WZP.271.8.2022.B

Oznaczenie i numer postępowania: **„Rewitalizacja bulwarów Brdy na lewym brzegu rzeki na odcinku od mostu Bernardyńskiego do ul. Uroczej w Bydgoszczy” - WZP.271.8.2022.B.**

Na podstawie art. 284 ust. 2 ustawy z dnia 11.09.2019r. Prawo zamówień publicznych (dalej uPzp - tekst jedn. Dz. U. z 2021 r., poz. 1129 ze zm.) Zamawiający przedstawia zadane pytania i udziela odpowiedzi:

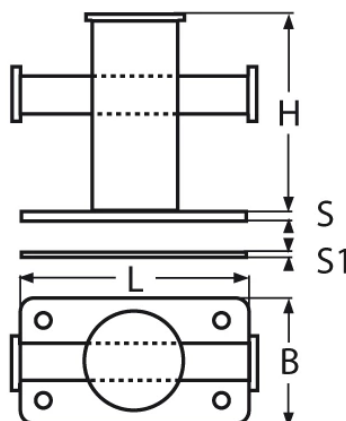
Prosimy o przekazanie rysunków szczegółowych projektowanych belek odbojowych oraz knag cumowniczych wskazanych na planie wyposażenia miejsc postojowych.

Na nabrzeżu należy zastosować pacholy wykonane ze stali nierdzewnej o wymiarach:

$H = 180 \text{ MM}$ ,  $S = 6 \text{ MM}$ ,  $S1 = 3 \text{ MM}$ ,  $L = 200 \text{ MM}$ ,  $B = 110 \text{ MM}$

Jako belki odbojowe należy zastosować odbojnice poliuretanowe lub gumowe o wymiarach 15x15cm. Zaprojektowano odbojnice pionowe na całej wysokości oczepu. Odbojnice należy przymocować do oczepu nabrzeża zgodnie z wytycznymi producenta, w oparciu o projekt technologiczny który powinien przedłożyć do Wykonawca Robót.
